MEMORANDO-DRPO-SEIA-137-2025

INFORME TÉCNICO DE INSPECCIÓN Y EVALUACIÓN DRPO-SEIA-Nº. 166-
24-06-2025.

PROYECTO:	EXTRACCIÓN DE MINERAL NO METÁLICO (TOSCA Y PIEDRA DE CANTERA).	
PROMOTOR:	ANDRÉS DAVID MADURO HERRERA	
REPRESENTANTE LEGAL	ANDRÉS DAVID MADURO HERRERA	
CATEGORÍA:	II	
LOCALIZACIÓN DEL PROYECTO:	CORREGIMIENTO DE LÍBANO, DISTRITO DE CHAME, PROVINCIA DE PANAMÁ OESTE.	
FECHA DE INSPECCIÓN	12 y 20 DE JUNIO DE 2025	
FECHA DE INFORME:	24 DE JUNIO DE 2025	
EXPEDIENTE DRPM:	DRPO-MIN-032-2025	
EXPEDIENTE DEIA:	DEIA-II-M-036-2025	
PARTICIPANTES	JAVIER NUÑEZ JORGE TOVAR SIANELY RIVERA VICENTE MADRID JUAN CABALLERO ANTHONY BENT FRANCISCO VERA ELVIS CASTILLO EMET HERRERA JUAN DE DIOS ABREGO	EMPRESA EMPRESA MINISTERIO DE OBRAS PÚBLICAS MUNICIPIO DE CHAME MUNICIPIO DE CHAME DIRECCIÓN DE EVALUACIÓN AGENCIA DE CHAME-FORESTAL DRPO-MIAMBIENTE SECCIÓN DE ÁREAS PROTEGIDAS Y VIDA SILVESTRE DRPO-MIAMBIENTE SECCIÓN DE SEGURIDAD HÍDRICA DRPO-MIAMBIENTE SECCIÓN DE EVALUACIÓN DRPO-MIAMBIENTE

Imagen No. 1 y 2. Vista del área del proyecto a la solicitud para la EXTRACCIÓN DE MINERAL NO METÁLICO.

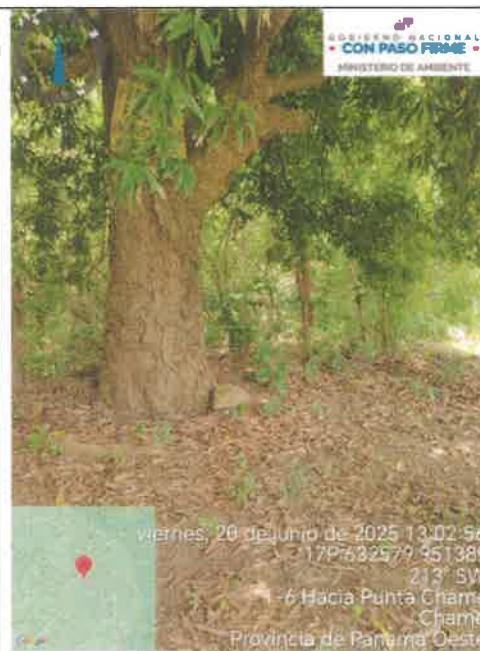
INFORMACIÓN DE LA INSPECCIÓN		
PROYECTO	EXTRACCIÓN DE MINERAL NO METÁLICO (TOSCA Y PIEDRA DE CANTERA)	
Hallazgo No _1 De OBSERVACIÓN	Fecha:	20 de junio de 2025.
Descripción del Hallazgo:		Evidencias fotográficas:
<p>Luego de verificadas las coordenadas UTM WGS-84 en el Sistema Nacional de Información Ambiental (SINIA), dentro a la huella del proyecto, se evidencia una fuente hídrica natural (quebrada u ojo de agua), sin embargo, al realizar la inspección de campo, se constató:</p> <ul style="list-style-type: none">Como parte de los componentes hidrológicos, la topografía observada en el área es mixta con área plana localizada a orilla de la carretera, luego se continuo el recorrido por pendientes de mediana a alta, en la parte media un área semi-plana, finalmente termina el área con otra pendiente. La vegetación del área del polígono se pudo evidenciar un área boscosa de diversas especies, la mayor parte de la vegetación muy verde entre maleza y árboles frondosos.En la coordenada siguiente: 631719 m E, 950910 m N, se evidencio una zona de cauce, con una fuente hídrica de orden 5 denominada fuente hídrica intermitente. Esta fuente hídrica intermitente actualmente no se le evidencio corriente de agua, sin embargo, su geomorfología, área de cauce con rocas de medianas a pequeñas y su vegetación en su entorno son características de una zona de cauce, que sale de este determinado punto en dirección Sur- Este de la Finca con Folio Real No.		 Imagen No. 1.

37002, corresponde a una de las fuentes hídricas solicitada en inspección a través del Informe Técnico No. DSH-118-2025 y se encuentra dentro del área del polígono inspeccionado.

- Verificar la existencia de otras fuentes hídricas intermitentes dentro del polígono a desarrollar. Es importante su conservación pues son parte de la red hidrológica de drenaje para los ecosistemas presentes y la biodiversidad.
- Según se plasmó en el documento de EsIA aportado por el Promotor Andrés David Maduro Herrera; ampliar los siguientes puntos: **5.6 Hidrología**, (pág. 52-54) y **5.6.1 Calidad de las aguas superficiales** (pág.55).

Imagen No. 5. Vista satelital de Google Earth, que muestra la quebrada intermitente dentro del proyecto.

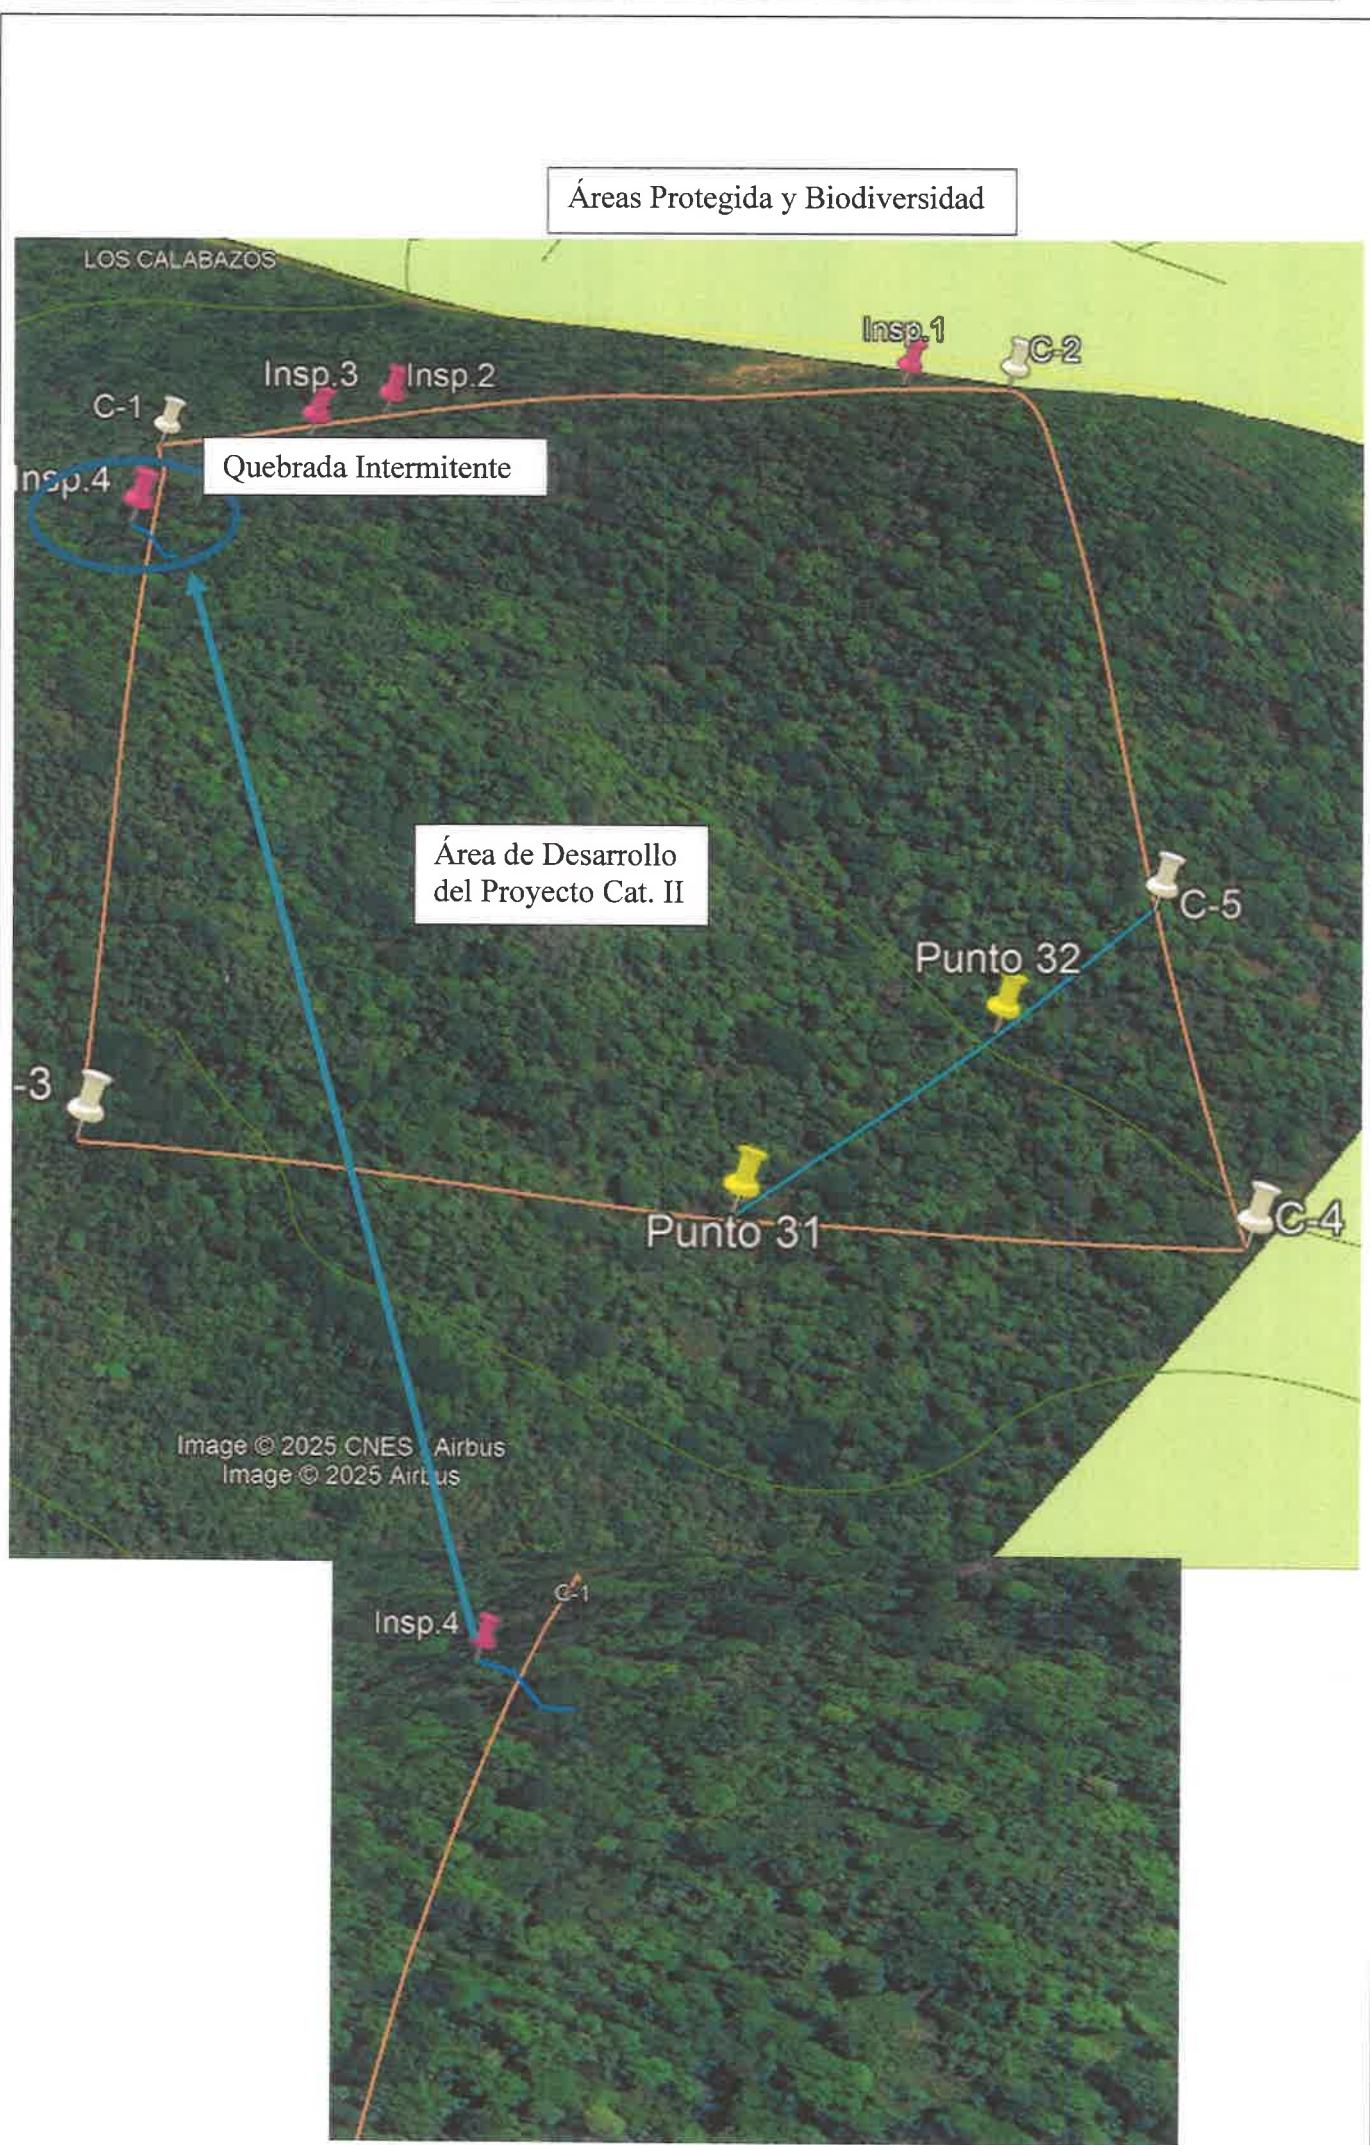
- Según se plasmó en el documento de EsIA aportado por el Promotor Andrés David Maduro Herrera; se requiere ampliación al estudio en los puntos determinados en relación a la fuente hídrica intermitente y al acuífero, inspeccionado en el área.

- Que se deberá establecer la respectiva área de protección de la Quebrada Sin Nombre de flujo estacional, para dar cumplimiento a lo establecido en el artículo 23 de la Ley 1 de 3 de febrero de 1994 y contribuir con el enriquecimiento de la vegetación existente en la zona contigua al cauce, con la finalidad de protección y conservación del cauce natural y, además, establecer prácticas de conservación de suelo, para mitigar la erosión del suelo dentro de la hulla del proyecto.
